an den
Haushaltsausschuss des Deutschen Bundestages

über den Neubau eines Museums für
die Kunst des 20. Jahrhunderts

Kostenentwicklung und Nachhaltigkeit

Gz.: II 4 - 2020 - 0136/Bericht

Kostensteigerung bei sinkender Nutzungsfläche

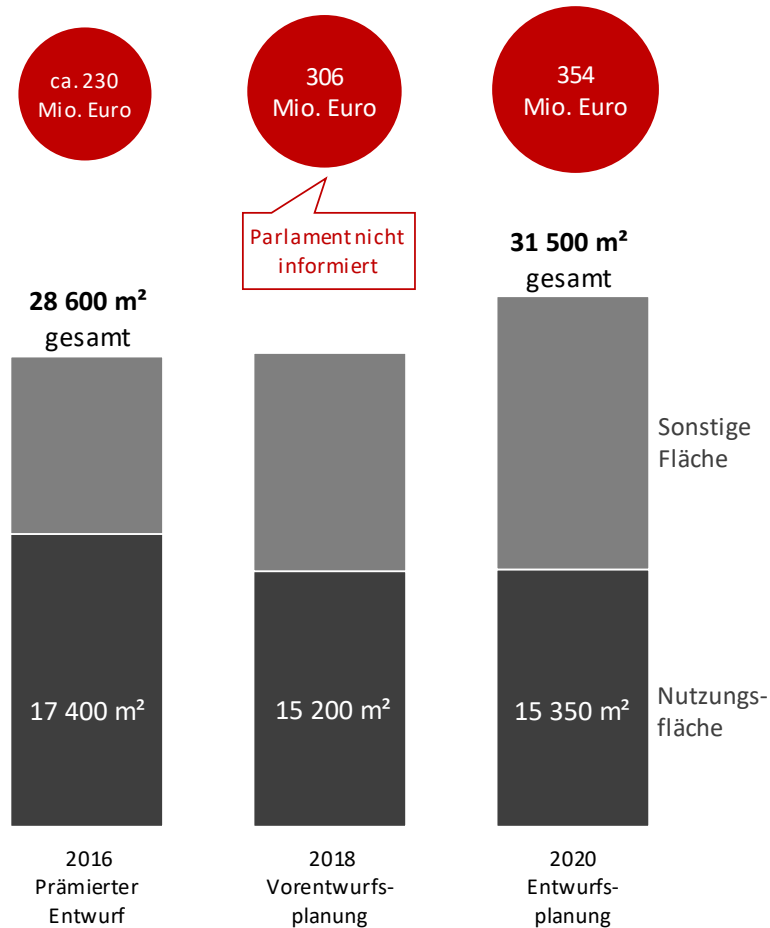
Hohe Anteile von Verkehrs-, technischen Funktions- und Konstruktionsgrundflächen wirken sich nachteilig auf die Flächeneffizienz und damit auf die

Wirtschaftlichkeit eines Gebäudeentwurfs aus. Das nachfolgende Diagramm zeigt, wie sich Gesamtbaukosten und Flächen entwickelt haben:

Der Bundesrechnungshof kritisiert, dass sich weder die BKM, die Bauverwaltung noch die SPK erkennbar bemühten, den ursprünglich gesetzten und mit dem prämierten Wettbewerbsentwurf grundsätzlich bestätigten Kostenrahmen von 200 Mio. Euro einzuhalten: Während der im Realisierungswettbewerb prämierte Entwurf noch eine gute Flächeneffizienz aufwies, verschlechterte sie sich mit der Entwurfsplanung deutlich. Alle Beteiligten ließen es zu, dass sich die Baukosten mit der Entwurfsplanung gegenüber dem Realisierungswettbewerb wesentlich erhöhten.

Der Bundesrechnungshof geht davon aus, dass ein wesentlicher Grund für den Anstieg der Kosten im Zuwachs der Gesamtfläche von 24 800 auf 31 500 m² liegt. Ursächlich dafür ist unter anderem das Prinzip des „offenen Hauses“. Dies macht ein sehr aufwendiges Klimakonzept mit komplexer Haustechnik erforderlich. Die dafür erforderlichen Anlagen benötigen viel Platz. Sie verursachen beim Bau hohe Investitions- und im Betrieb hohe Energiekosten. Die vom Preisgericht empfohlenen Änderungen des prämierten Entwurfs sowie die konjunkturell bedingte Baupreissteigerung haben nur teilweise zum Kostenanstieg beigetragen.

Blick auf die Boulevards (Visualisierung)

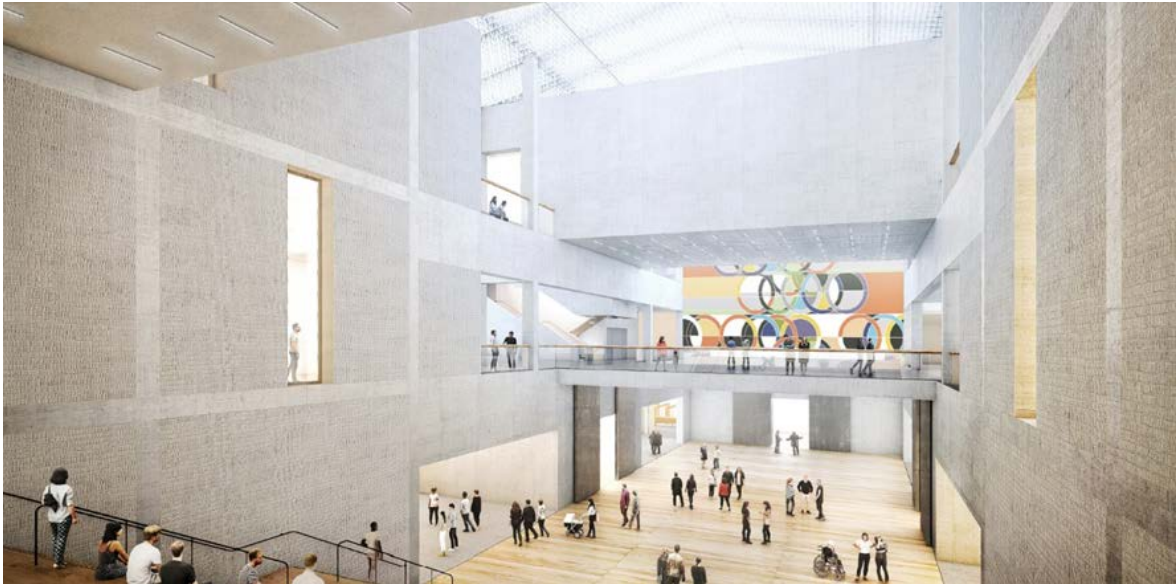
Gleichzeitig muss ein gleichbleibendes Klima für die Kunstobjekte in den Ausstellungsräumen gewährleistet werden. Deshalb sind an den offenen Übergängen Luftschleieranlagen vorgesehen, die die Klimabereiche mit einem Luftstrom trennen. Sie müssen rund um die Uhr in Betrieb sein. Dennoch ist es notwendig, die Temperatur und Luftfeuchtigkeit der Boulevards sehr nah an das Niveau der Ausstellungsräume zu bringen.

Das Prinzip des „offenen Hauses“ verursacht wesentlich höhere Investitions- und Betriebskosten als Lösungen, bei denen die Klimabereiche stärker getrennt sind. Der thermische Austausch zwischen zwei Bereichen lässt sich z. B. durch Türen oder kleinere Durchgänge wirksamer reduzieren als mit Luftschleieranlagen. Beim Museumsneubau könnte also durch den Einbau von Türen erreicht werden, dass die Außenluft für die Boulevards weniger stark oder sogar gar nicht vorbehandelt werden muss.

Glasschiebetüren für die Klimazonenübergänge seien voraussichtlich nicht wirtschaftlich. Der Grund dafür seien hohe Wartungskosten und die begrenzte Wirksamkeit, weil sie wegen der zu erwartenden hohen Besucherzahlen häufig geöffnet seien. Sinnvoller sei es, während der Schließzeiten des Museums die Klimazonenübergänge durch die Brandschutztore zu schließen und so die Betriebszeiten und folglich den Energiebedarf der Luftschleieranlagen zu senken.

Der Bundesrechnungshof erwartet weiterhin, dass die Bauverwaltung das Klimakonzept nachhaltig optimiert. Die BKM muss mit den SMB klären, wie sie ihre Vorgaben absenken können. Unabhängig davon muss die Bauverwaltung alle Möglichkeiten nutzen, die Anforderungen an die Klimatisierung der Boulevards zu reduzieren. Dazu müssen die Klimazonenübergänge weiterentwickelt, mindestens jedoch die Eingänge zu den Ausstellungsräumen außerhalb der Besuchszeiten verschlossen werden.
